オートクルーズコントロールユニット

基準不適合発生箇所

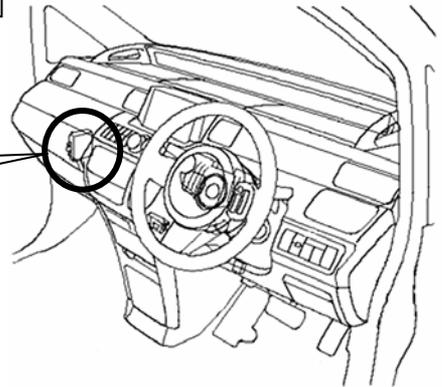
自動定速走行装置（オートクルーズコントロールユニット）のプログラムが不適切なため、定速走行・車間距離制御装置の自動ブレーキが作動中に、運転者がブレーキ操作を行った場合、又は前方障害物衝突被害軽減制動制御装置（衝突被害軽減ブレーキ）の自動ブレーキが作動した場合に、これらのブレーキが解除された後もオートクルーズコントロールユニットがブレーキ作動中と判定し続ける。そのため、制動灯が点灯したままとなり車両が停止するまで消灯しない。

全車両、当該オートクルーズコントロールユニットを対策品と交換する。

識別：助手席ドアアヒンジ上側ボルト頭部に黄色ペイントを塗布する。
